Keuringsverslag van een elektrische laagspanning- en zeer lage spanningsinstallatie

NIET CONFORM

Straatnaam Blarenhoek
Huisnummer 15
Busnummer
Postcode 9620
Gemeente Zottegem
Land België

Controlebezoek van een huishoudelijke installatie volgens (KB 08/09/2019) - AREI Boek 1- 6.5. en 8.2.2. en 4.2.4.3.

Afbeelding schakel- en verdeelbord:

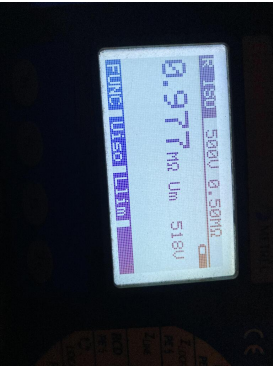
- I1.01 Eéndraadschema van de installatie is te voorzien en/of te vervolledigen. (Boek 1 Afdeling 2.12 - 2.13 en 3.1.2 en 9.1.2)
- I1.02 Situatieschema van de installatie is te voorzien en/of te vervolledigen. (Boek 1 Afdeling 2.12 - 2.13 en 3.1.2 en 9.1.2)

- I4.01 Hoofdequipotentiaal verbindingen dienen verwezenlijkt worden, ontbreken, zijn niet geel-groen, onvolledig, <6mm². (Boek 1 Onderafdeling 5.4.4.1. en 5.1.6.2)

- I5.02 De aanduiding van de stroomkringen en/of apparatuur, aansluitklemmen, enz dient aangebracht of vervolledigd te worden. (Boek 1 Onderafdeling 3.1.3.1. en 3.1.3.3.A. en 5.1.6.1)

- I5.02.01 Elke elementaire stroombaan moet met een hoofdletter aangeduid worden. Elk lichtpunt, contactdoos, moeten genummerd worden in volgorde gezien vanaf de beschermingsinrichting tegen overstroom. (Boek 1 onderafdeling 3.1.2.1.)

- I6.04 Een afzonderlijke differentieelschakelaar met een gevoeligheid van 30mA is te plaatsen voor installaties van badkamer, wasmachine, vaatwas, droogkast en/of gelijkaardige toestellen. Deze dient ondergeschikt te zijn aan de hoofddifferentieel (Boek 1 Onderafdeling 7.1.4.1. en 4.2.4.3.)

- I8.06 Wanneer een geleider met blauwe isolatie aanwezig is, moet die voor nulgeleider gereserveerd worden indien deze aanwezig is in de betrokken stroomkring. (Boek 1 Onderafdeling 5.1.6.2.)

- nota/note 13 De aardspreidingsweerstand kon niet gemeten worden. Deze dient bij voorkeur kleiner te zijn dan 30ohm.
- nota/note 27 Het EAN-nummer kon ons niet meegedeeld worden tijdens onze rondgang.
